1.10.2021

**PILNA KOREKTA DOTYCZĄCA URZĄDZENIA MEDYCZNEGO****MAQUET CARDIOSAVE hybrid i MAQUET CARDIOSAVE rescue**

<b>Kod produktu / numer części</b>	<b>0998-XX-0800-XX</b>
<b>Numer partii, której dotyczy problem</b>	<b>Wszystkie</b>
<b>Data sprzedaży</b>	<b>Od 6 marca 2012 r.</b>

Rys. 1 – Wyświetlacz na monitorze (1 – Wskaźnik helu)

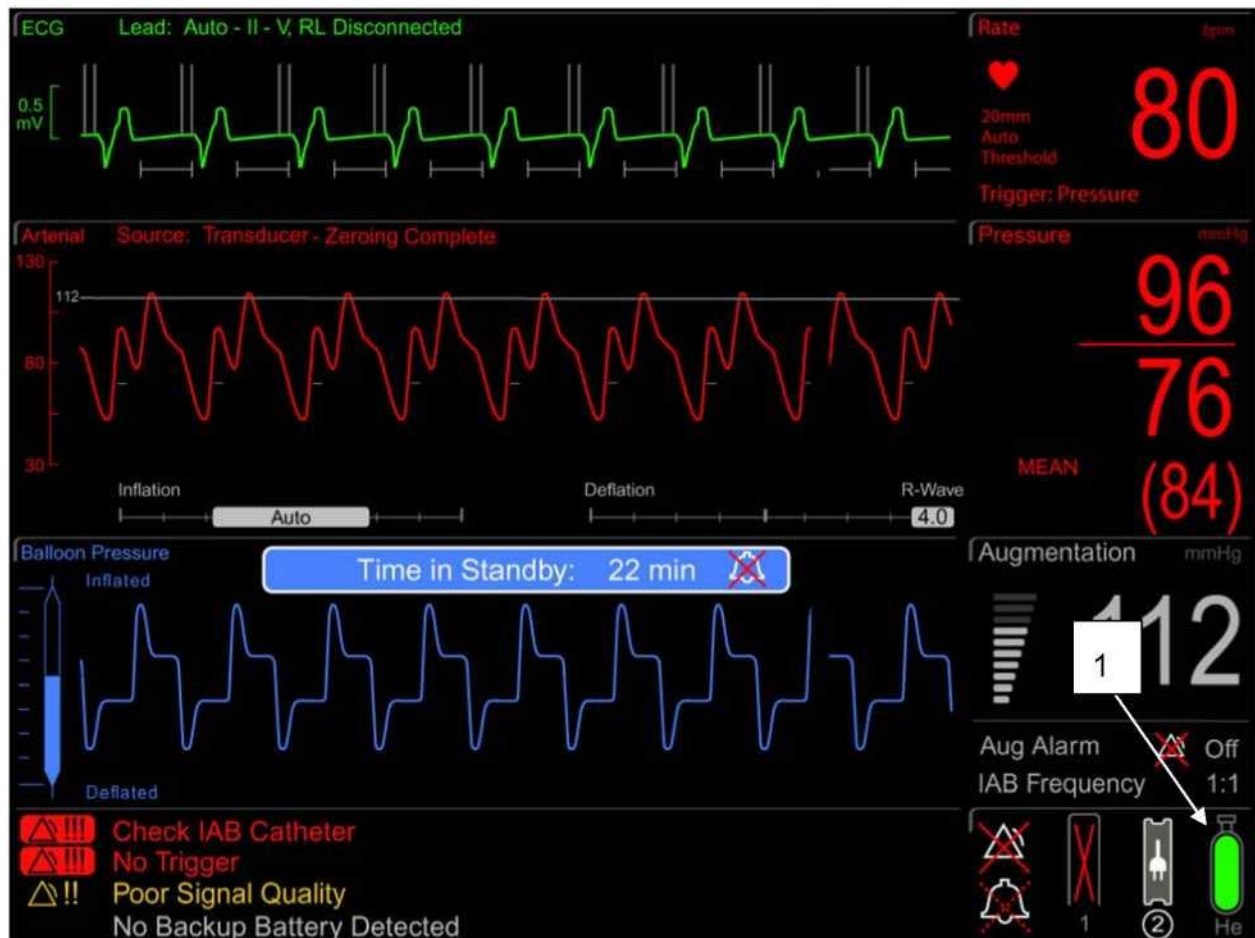
W trakcie testów kompatybilności elektromagnetycznej (EMC) przeprowadzanych w zewnętrznym laboratorium personel firmy Getinge zauważył, że w obecności niektórych wypromieniowanych zakłóceń RF wskaźnik helu w urządzeniu Cardiosave IABP (patrz rys. 1) sporadycznie zbyt często podaje zawyżone wartości pozostałej ilości helu. Po usunięciu źródła zakłócenia wskaźnik helu zawsze w ciągu 10 sekund zaczyna wyświetlać prawidłowy poziom bez częstych zgłoszeń.

Z kontroli przeprowadzonej przez firmę Getinge wynika, że zbyt częste podawanie zawyżonych wartości ilości helu występuje sporadycznie przy częstotliwości w zakresie od 80 MHz do 1 GHz. Potencjalne źródła zakłóceń obejmują: urządzenia komunikacji radiowej, telefony komórkowe, Wi-Fi, urządzenia RFID oraz sprzęt, który nie spełnia aktualnie obowiązujących norm zakłóceń elektromagnetycznych.

Co istotne, po usunięciu źródła zakłóceń elektromagnetycznych wskaźnik helu działa prawidłowo.

**Rys. 2 – Górny panel (1 – Mechaniczny wskaźnik helu)**

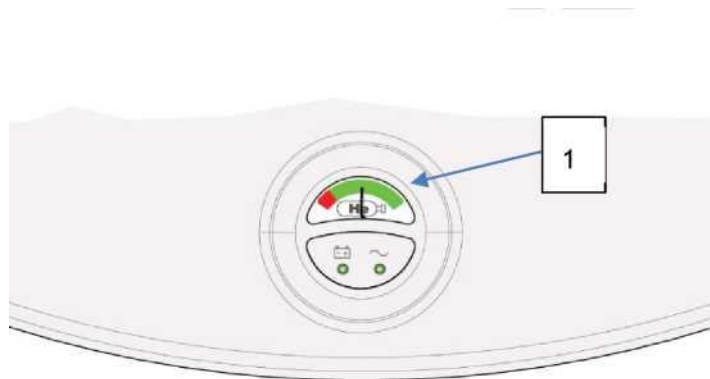
Ponieważ zakłócenia elektromagnetyczne nie mają wpływu na wskaźnik mechaniczny, w przypadku podejrzewanych zakłóceń elektromagnetycznych pozostałą ilość helu można ocenić patrząc na górny panel urządzenia Cardiosave (patrz rys. 2).

W miarę możliwości należy jak najbardziej zwiększyć odległość systemu Cardiosave od innych elektronicznych urządzeń komunikacyjnych i przewodów (np. zasilania i łączności). Należy przestrzegać zwłaszcza zalecanych odległości oddzielających pomiędzy urządzeniami komunikacyjnymi, a urządzeniem Cardiosave określonych w Instrukcji obsługi systemu Cardiosave.
